東通原子力発電所1号炉審査資料	
資料番号	A1-CA-0108(改1)
提出年月日	2022年7月25日

東通原子力発電所
震源を特定せず策定する地震動の評価について
(全国共通に考慮すべき地震動)

2022年7月25日
東北電力株式会社

審査会合におけるコメント

(1) 追加検討内容

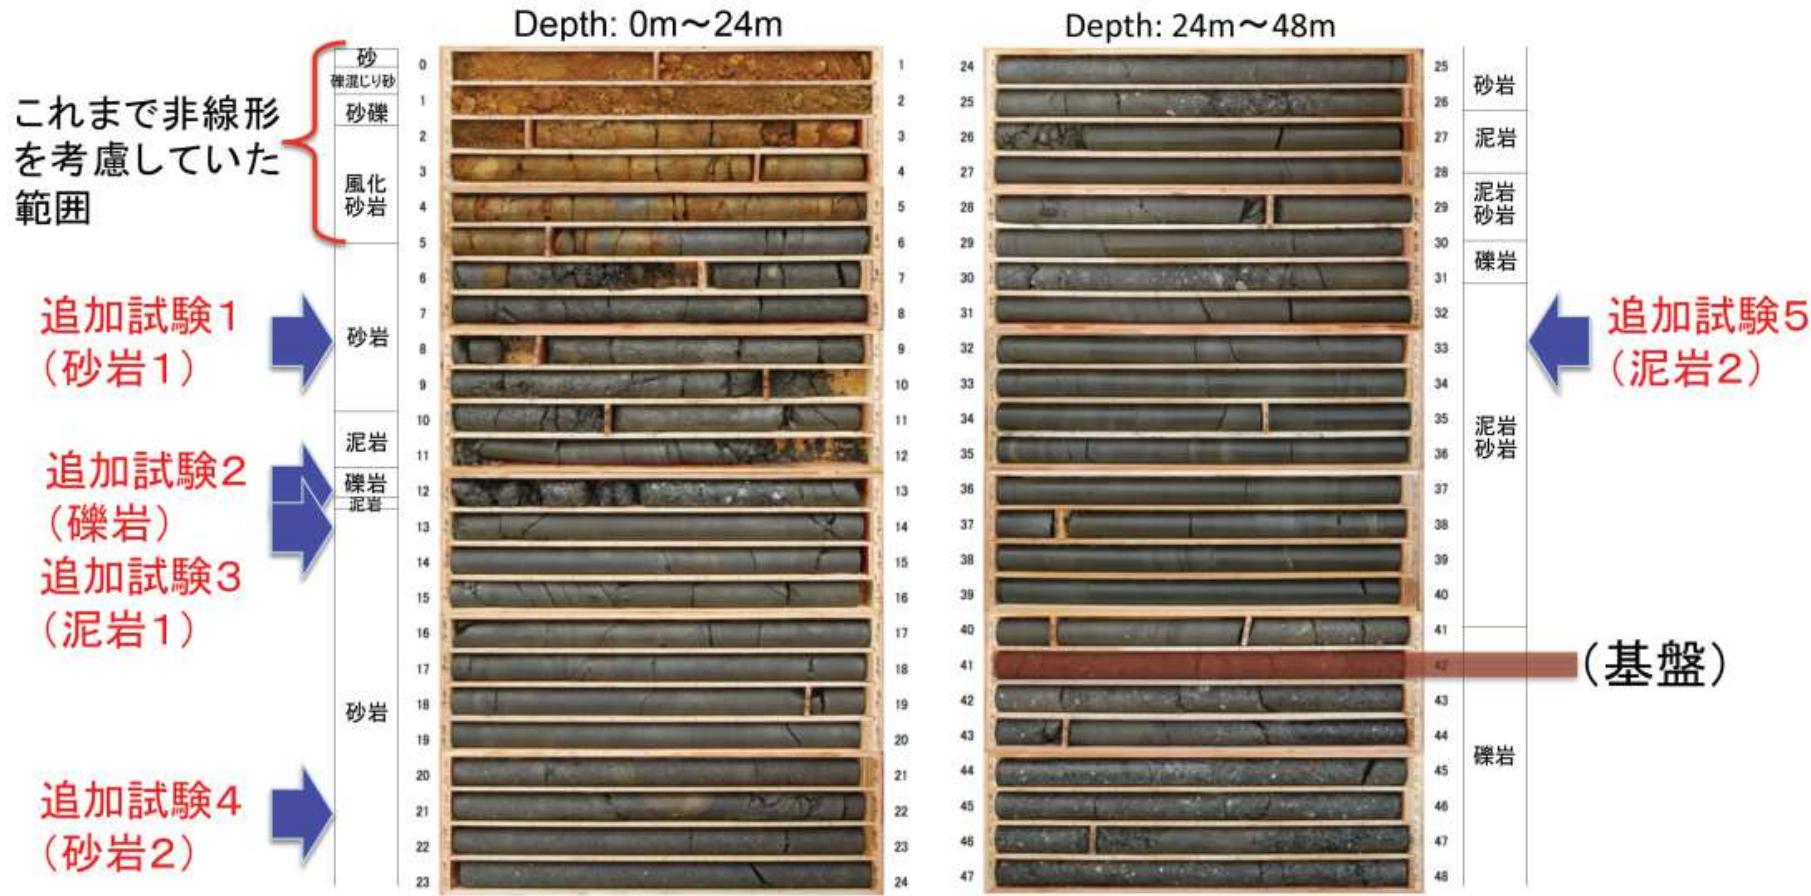
S218

- 佐藤ほか(2013)では、K-NET観測点のHKD020(港町)について、G.L.-6m以浅に室内試験結果を考慮した非線形解析を行い、G.L.-41mの基盤面における基盤地震動を評価している(G.L.-6m以深は線形解析を仮定、減衰定数は1%に設定)。
- 上記の基盤地震動の評価結果について妥当性を確認するため、以下の追加検討を実施する。
 - ① 佐藤ほか(2013)の報告時点以降に得られた、G.L.-6mからG.L.-41mまでの室内試験結果を用い、G.L.-41m以浅に非線形性を考慮して基盤地震動(水平方向)を評価。
 - ② 不確かさを考慮した基盤地震動の評価として、G.L.-6m以浅は非線形、G.L.-6m以深は減衰定数を3%として基盤地震動(水平方向)を評価。
 - ③ 佐藤ほか(2013)の報告時点以降に得られた、PS検層の再測定結果から、地盤モデルを変更して基盤地震動(鉛直方向)を評価[解析方法は佐藤ほか(2013)と同様]。
 - ④ HKD020(港町)における地下水位の状況を踏まえ、G.L.-6m以浅はポアソン比一定、G.L.-6m以深は体積弾性率一定として基盤地震動(鉛直方向)を評価。

等価線形解析に用いる地盤モデル

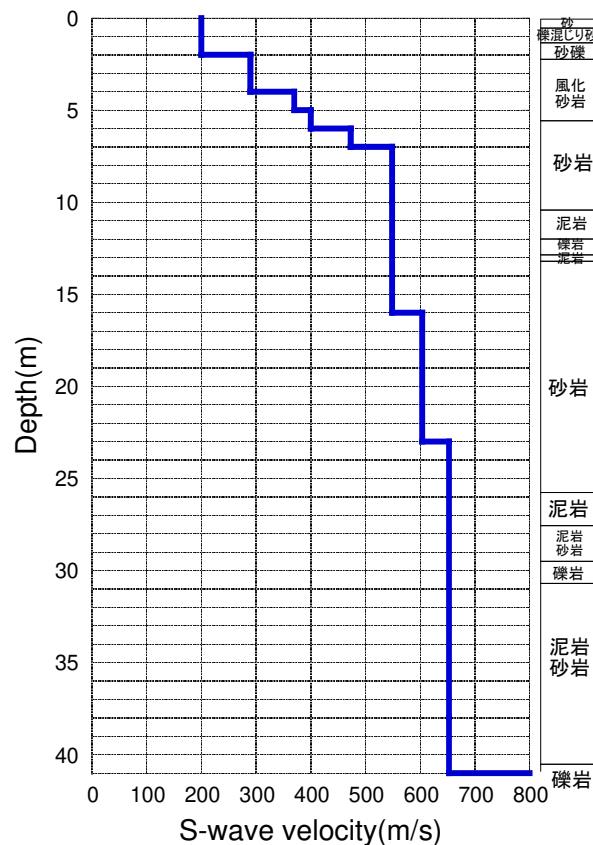
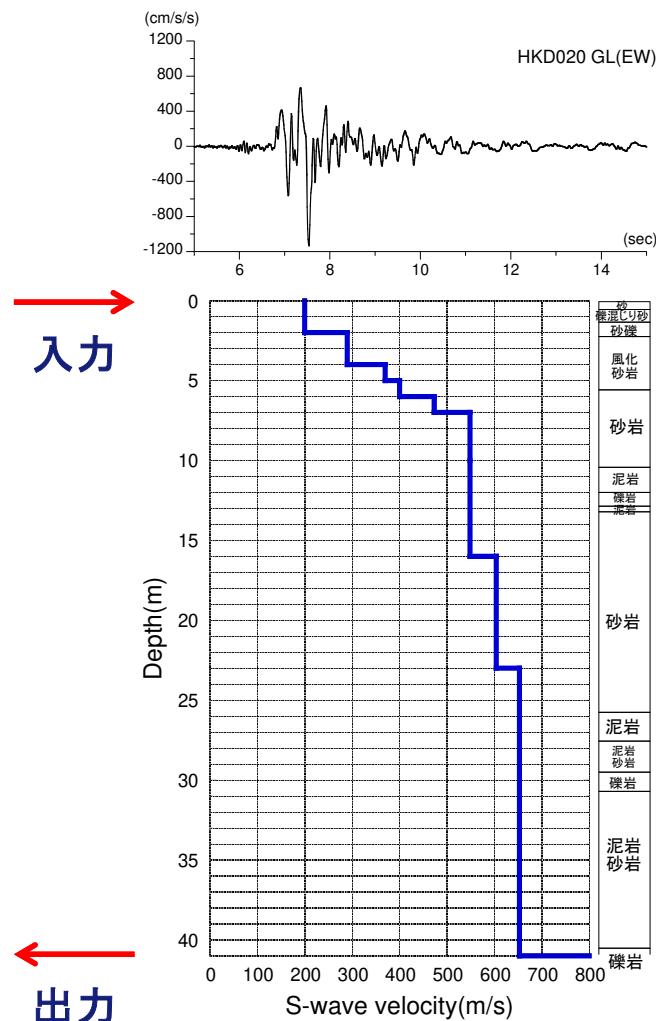
(2) 追加検討①: G.L.-41m以浅に非線形性を考慮した基盤地震動(水平方向) c. 地盤モデル S218

- G.L.-6mからG.L.-41mまでの地盤の非線形特性と減衰定数を変動させて、等価線形解析によりG.L.-41mでの基盤地震動を評価した。

収束物性値、最大加速度及び最大ひずみの深さ分布

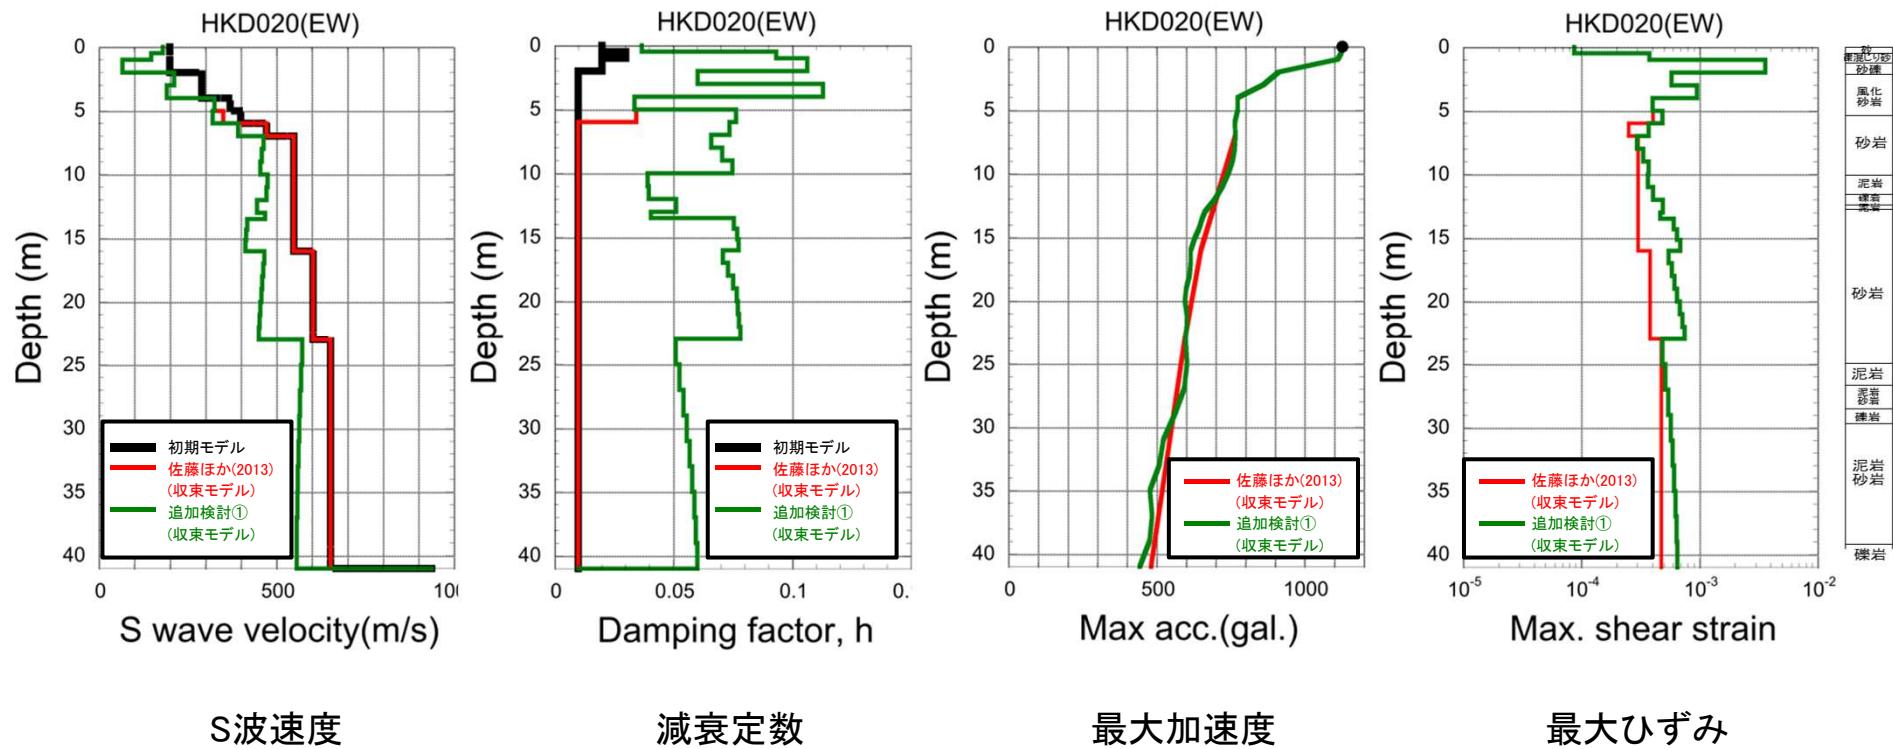
(2) 追加検討①: G.L.-41m以浅に非線形性を考慮した基盤地震動(水平方向) g. 収束物性値 S218

➤ 収束物性値の深さ分布によると、G.L.-6m以深における減衰定数の収束物性値は、概ね5%程度となっている。

(3)追加検討②: 減衰定数の不確かさを考慮した基盤地震動(水平方向) d. まとめ

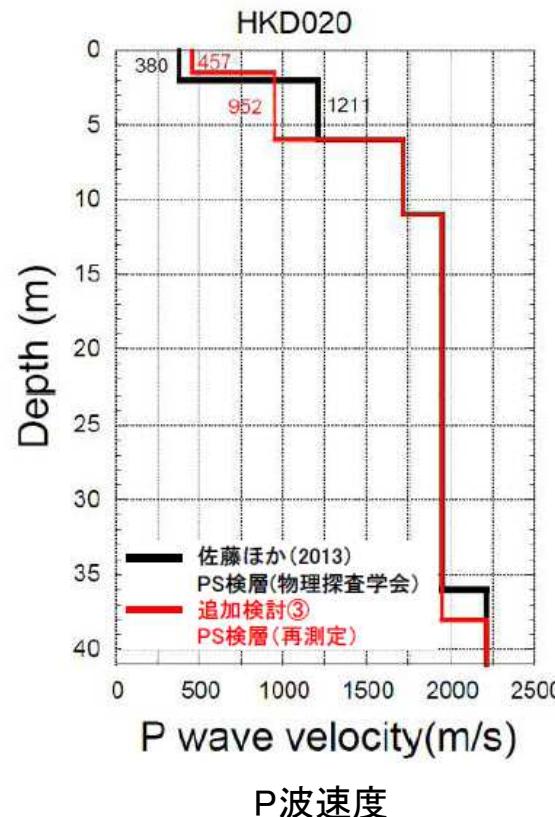
S218

- 2004年北海道留萌支庁南部地震におけるHKD020(港町)の観測記録について、佐藤ほか(2013)の地盤モデルに基づき、G.L.-6m以浅を非線形、G.L.-6m以深を減衰定数3%として基盤地震動を評価した。
- 基盤地震動の最大加速度は 609cm/s^2 となっており、佐藤ほか(2013)による基盤地震動(585cm/s^2)と比較してやや大きく評価されている。また、基盤地震動の応答スペクトルは、佐藤ほか(2013)による応答スペクトルとほぼ同等となっている。
- 収束物性値による伝達関数は、佐藤ほか(2013)の物性値による伝達関数と同様に、本震時のH/Vスペクトルの特徴をよく再現する結果となっている。

(4) 追加検討③: 地盤モデル変更による基盤地震動評価(鉛直方向) c. まとめ

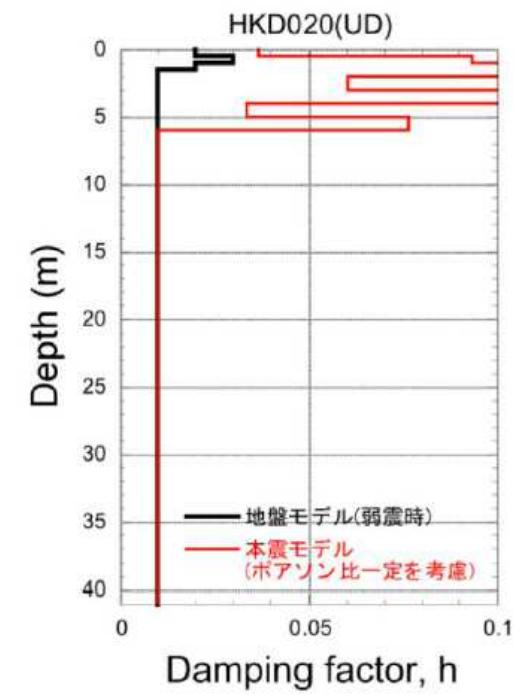
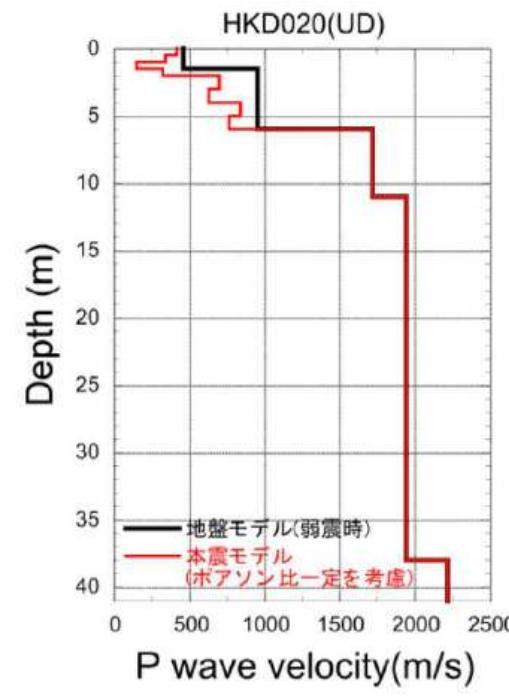
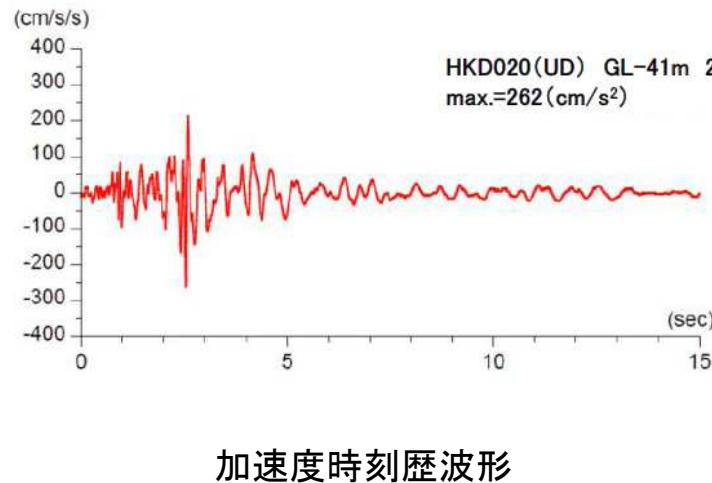
S218

- 佐藤ほか(2013)のHKD020(港町)のP波速度モデルは、笹谷ほか(2008)による位相速度を説明できないことから表層部分のPS検層を再測定し、再測定結果を反映した地盤モデルを設定した。
- 上記地盤モデルを用い、体積弾性率一定としてG.L.-41mの鉛直方向の基盤地震動を評価した結果、その最大加速度は 306cm/s^2 となり、佐藤ほか(2013)による基盤地震動(296cm/s^2)と比較すると、やや大きい。

振幅包絡線の経時的变化

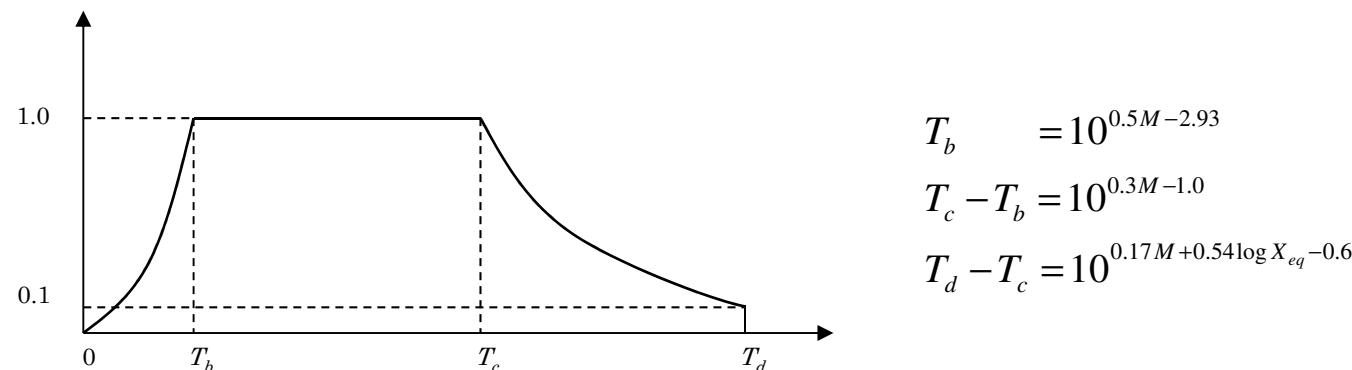
S218

- 一様乱数の位相特性を持つ正弦波の重ね合わせによって作成する模擬地震波の振幅包絡線の経時的变化は、以下の諸元を用いてNoda et al.(2002)の方法により評価する。

・振幅包絡線の経時的变化算定の諸元: マグニチュード7.0, 等価震源距離10km

地震規模は、武村(1990)の M_0 -M関係及びKanamori(1977)の M_0 -Mw関係から導かれる経験式($Mw=0.78M+1.08$)と、全国共通に考慮すべき地震動の地震規模(Mw6.5程度未満)との関係から、Mw6.5の場合のMIは約6.95となることからM7.0に設定。

また、等価震源距離は、敷地近傍(半径10km程度以内の領域)で発生する地震を想定し、継続時間が長めとなるよう10kmに設定。

なお、マグニチュードについては6.9*から7.0に見直していることから、参考としてマグニチュード6.9とした場合の振幅包絡線の経時的变化も記載する。

(1) 敷地における地震観測、模擬地震波作成に用いる地震観測点

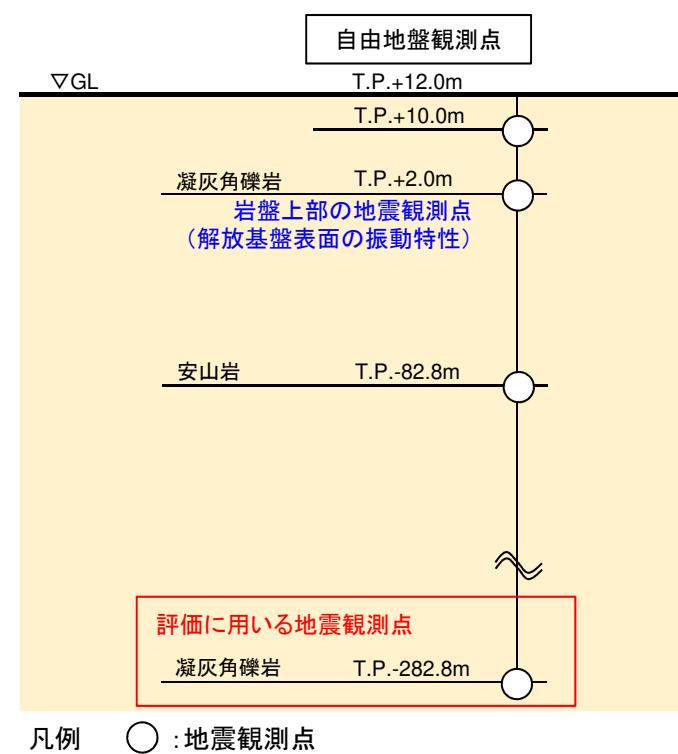
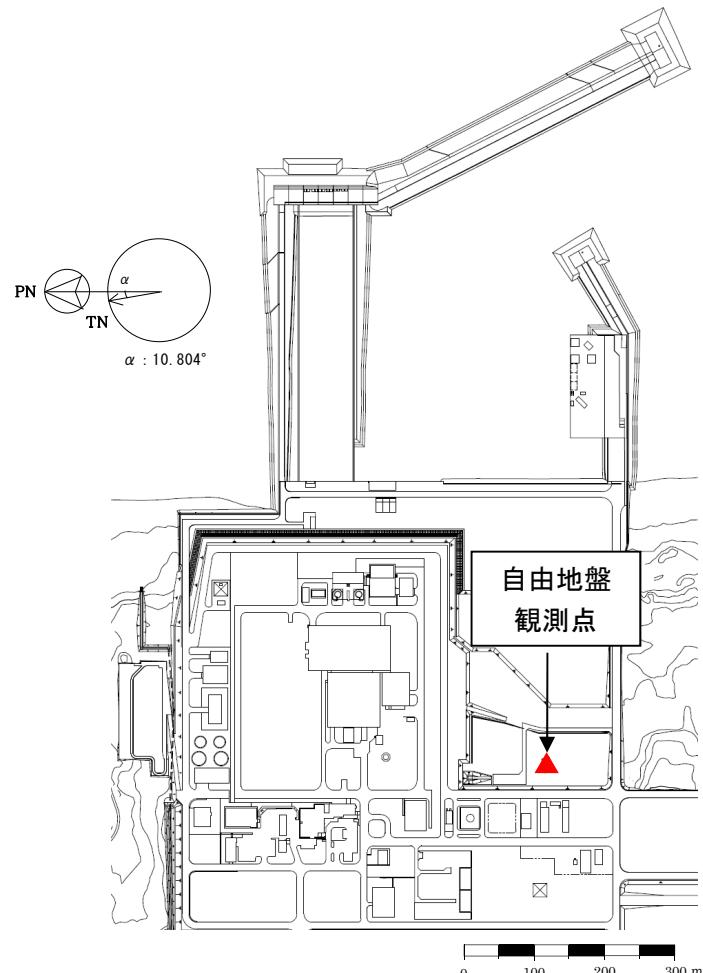
S218

- ▶ 敷地における自由地盤観測点では、原子炉建屋設置位置付近と同じ岩盤に地震計を設置し1994年4月から観測を行っている。
- ▶ 観測記録の位相特性を用いた模擬地震波の作成にあたっては、最深部のT.P.-282.8mの観測記録を用いる。

敷地周辺の内陸地殻内地震(M4程度以上)
観測地震の震央分布
(震央:気象庁、震源メカニズム解:F-net)

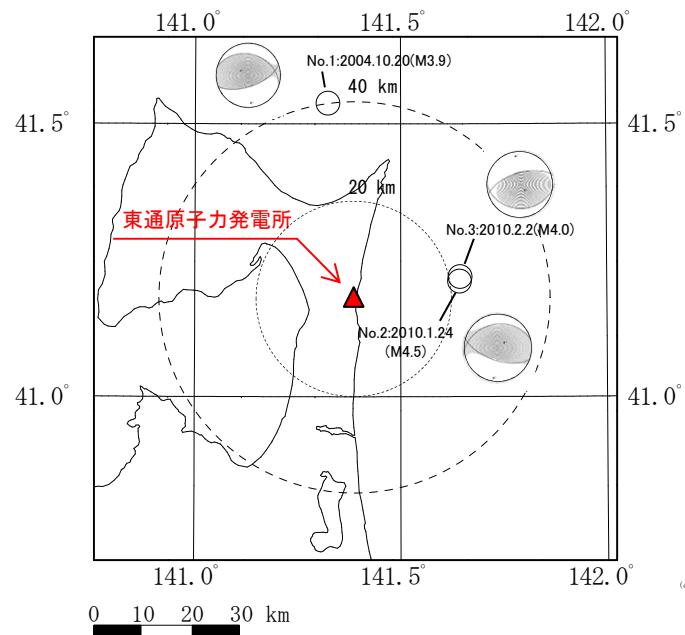
S218

- 東通原子力発電所では敷地近傍(半径10km以内)における規模の大きい内陸地殻内地震の観測記録は得られていない。
- 範囲を拡げ、震央距離40km以内、震源深さ20km以浅、地震規模M4程度以上とした条件では3地震が抽出されたが、いずれも規模が小さく、その観測記録(応答スペクトル)は長周期成分が不足している。

(6) 一様乱数の位相特性を用いた模擬地震波による評価結果との比較

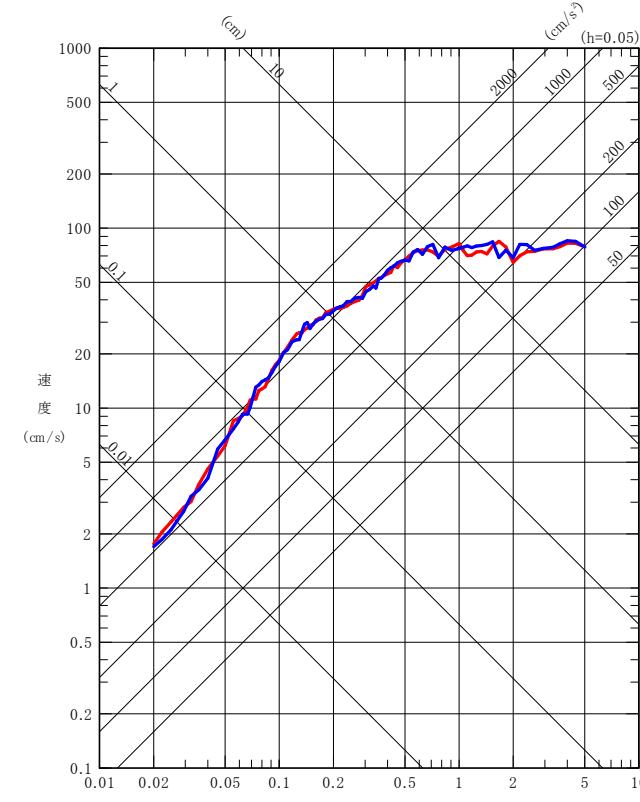
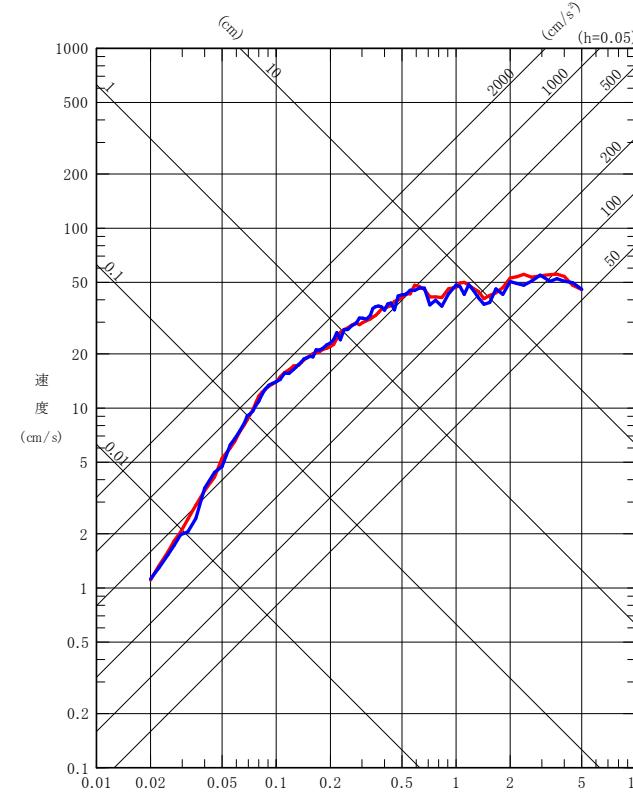
S218

- それぞれの方法で評価した解放基盤表面における地震動の応答スペクトルは全周期にわたってほぼ同じ大きさを示すものとなった。これは、観測記録の位相特性を用いた模擬地震波には、サイト特性に起因するような特殊な位相特性が含まれていないことを間接的に示していると考えられる。
- 両者の応答スペクトルの大きさはほぼ同じであること、また、観測記録の位相特性を用いた模擬地震波は内陸地殻内地震ではなく、プレート間地震の観測記録を用いていることも踏まえ、基準地震動(デザインスペクトル)との比較に用いる地震動としては、一様乱数の位相特性を用いた模擬地震波による評価結果で代表する。
